【リビジョンアップ】

R20TS1094JJ0100
Rev.1.00
2025.01.20

e² studio RL78 Smart Configurator プラグイン 2025-01,
RL78 スマート・コンフィグレータ V1.12.0

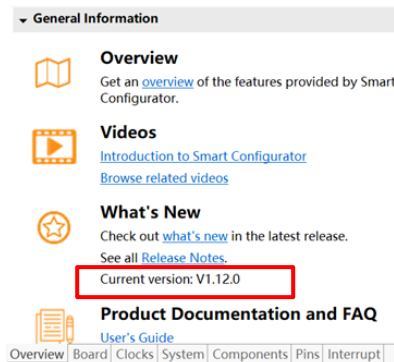
- ・スマート・コンフィグレータのバージョンを「概要」タブに表示するようにしました。

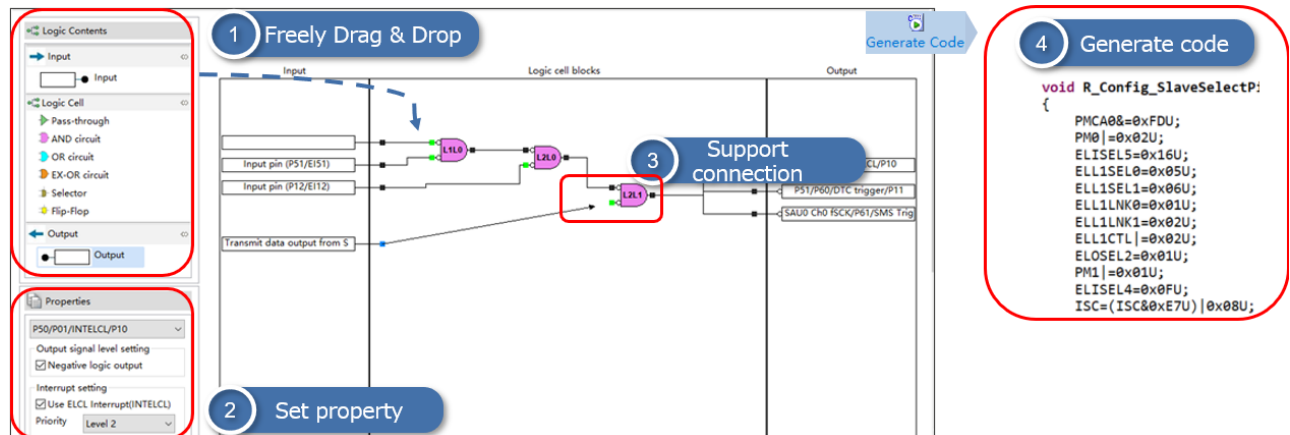
- ・新しい ELCL 機能をサポートし、GUI 上で ELCL 要素をドラッグ&ドロップして設定することで、柔軟な回路作成が可能になりました。
